アリーナへの歩行者のアプローチについて

◆「第3回アリーナ整備検討会議」(R6.11.20)での意見

現 計 画 (立体アプローチ)	平面アプローチ (案)

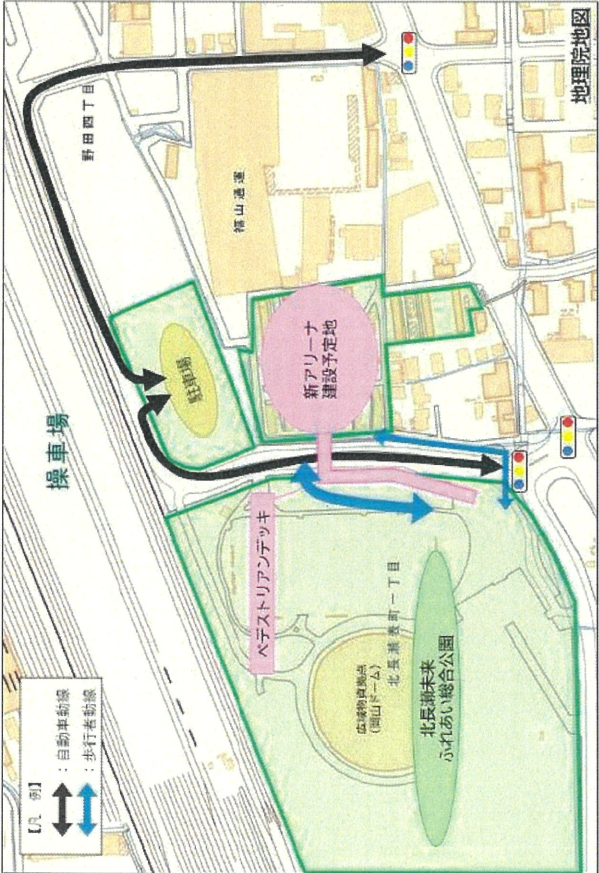
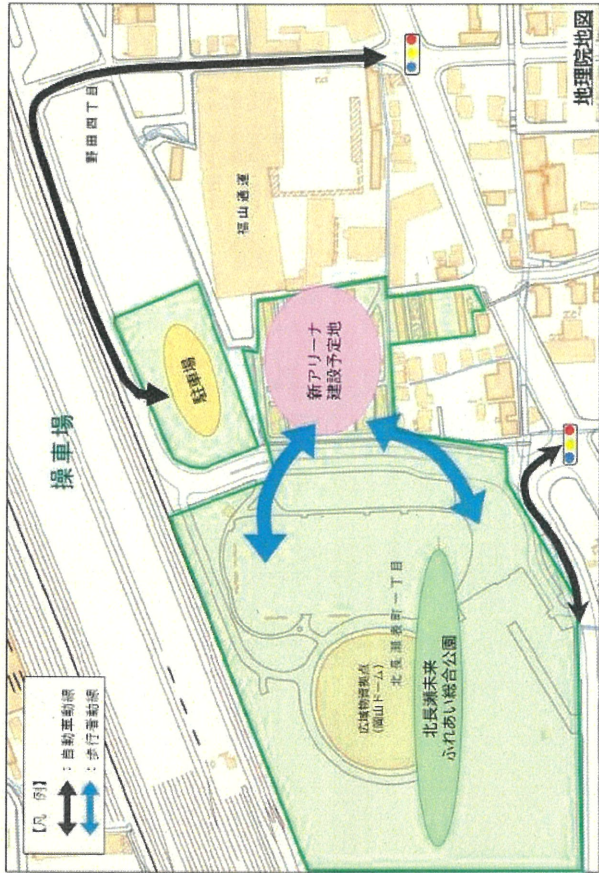
- ・8,000人の来場者がデッキを利用するより、平面でアプローチの方が安全ではないか
- ・緊急時(災害時)におけるアリーナ周辺はどうあるべきか(避難動線のあり方)
- ・北長瀬みらいふれあい公園との一体性

北長瀬未来ふれあい総合公園とアリーナをペデストリアンデッキ(W=8m)にて接続	市道の一部廃止や信号交差点の集約により平面で公園とアリーナを接続
